COMMISSIONE TECNICA PNRR-PNIEC

Oggetto: [ID_VIP 8869] Progetto di un impianto agrovoltaiico, di potenza pari a 222,26 MW e delle relative opere di connessione alla RTN, da realizzarsi nei comuni di Caltagirone (CT), Licodia Eubea (CT) e Chiaromonte Gulfi (RG)

Richiesta di integrazioni

Figura 1 - Sovrapposizione fra la carta del reticolo idrografico e gli strati informativi vettoriali

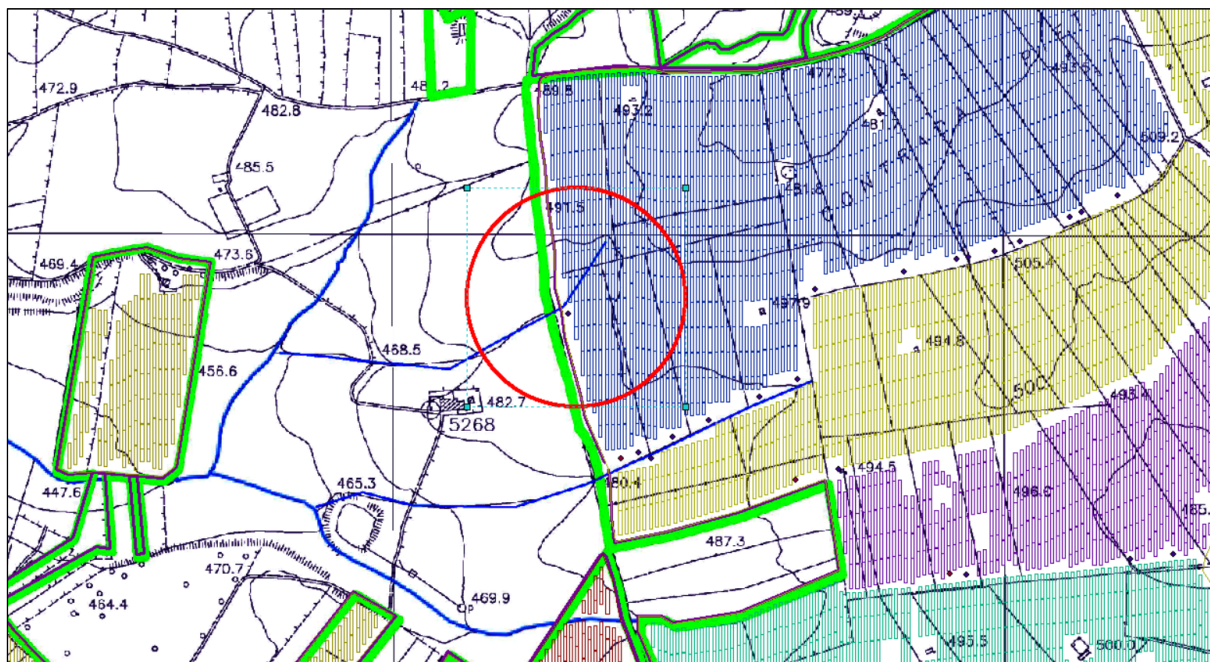
2.7. esiste una zona di sovrapposizione fra la carta del reticolo idrografico (AVCALT-T065-Carta Del Reticolo Idrografico.pdf) e gli SHP dei lotti di progetto. Si richiede di chiarire la motivazione per cui non sia stata prevista la fascia di rispetto come per il corso d'acqua immediatamente a Sud;

Figura 2 – Fonte: https://map.sitr.regione.sicilia.it/gis/rest/services/beni_culturali/beni_isolati/MapServer

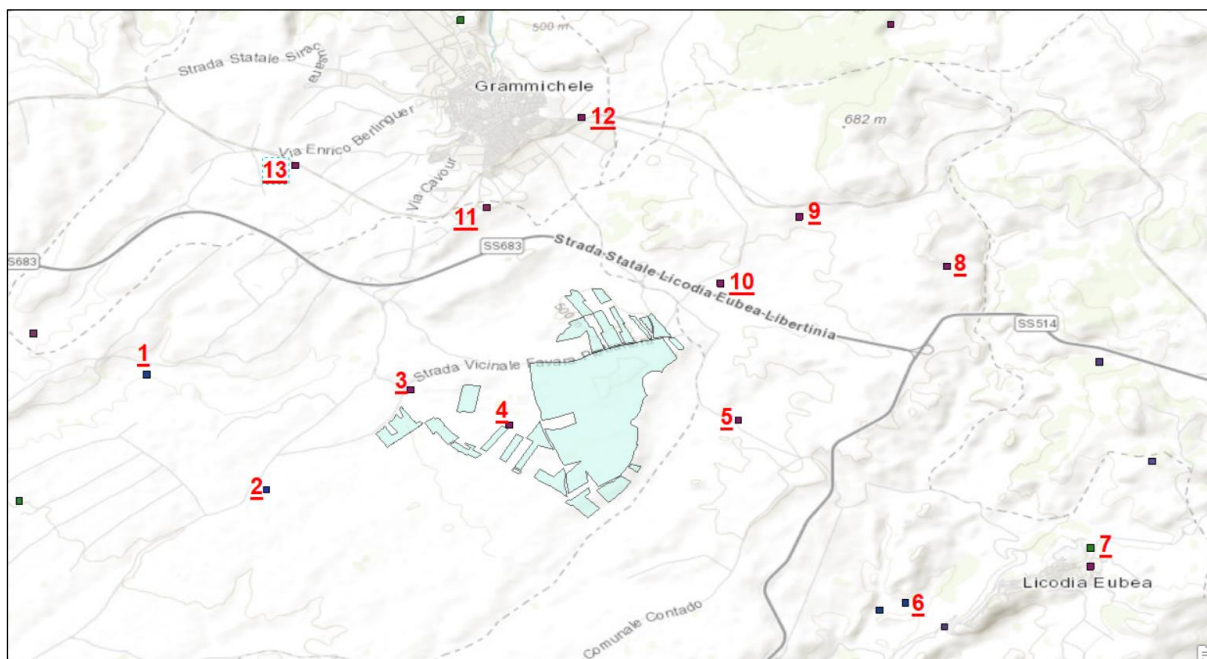
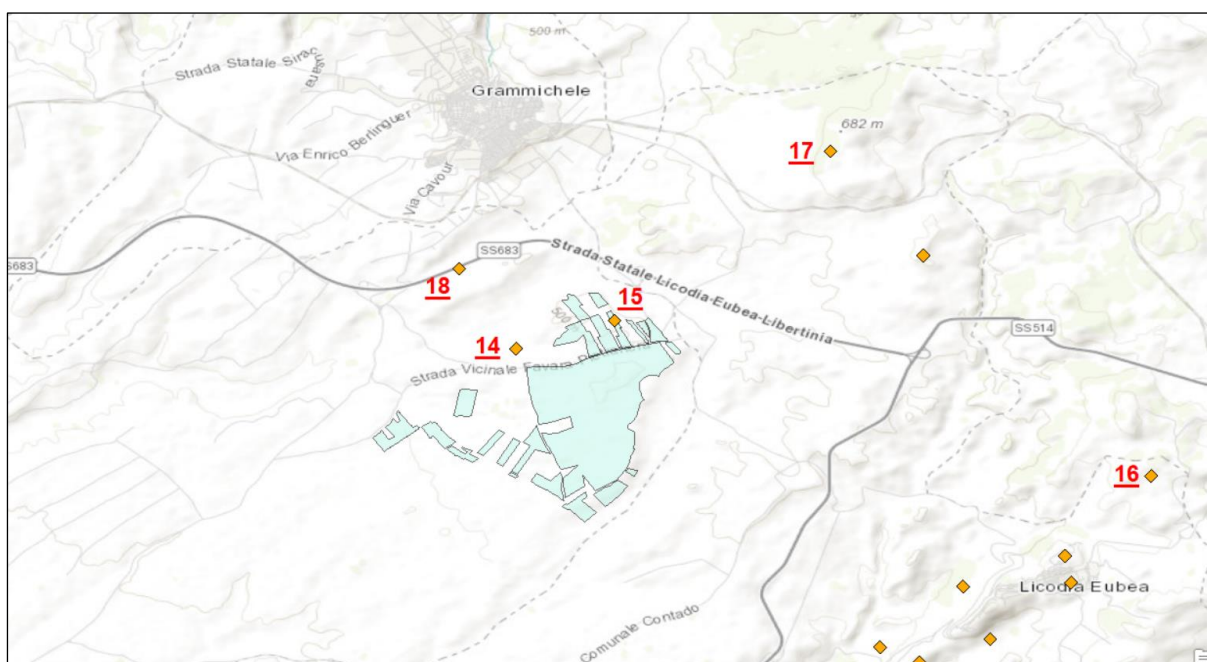
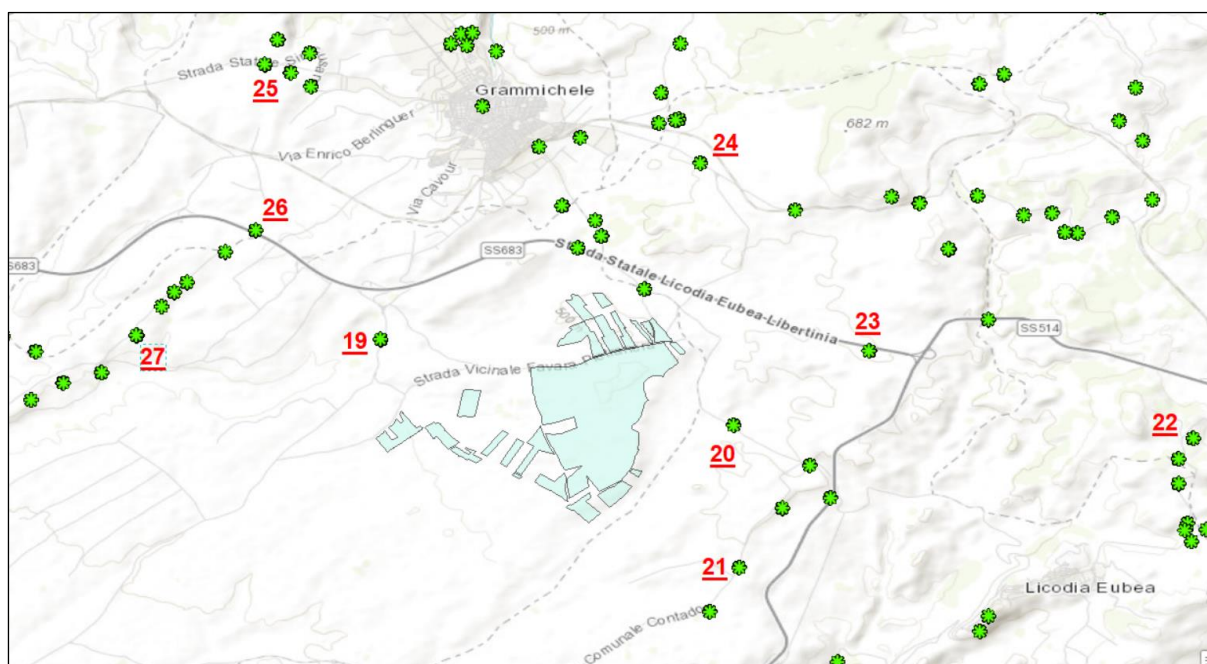
6.1. integrare la relazione di intervisibilità con l'Atlante dei fotoinserimenti in formato A3, allo stato attuale ed in seguito alla realizzazione dell'impianto, costituito dai punti riportati nelle seguenti figure:
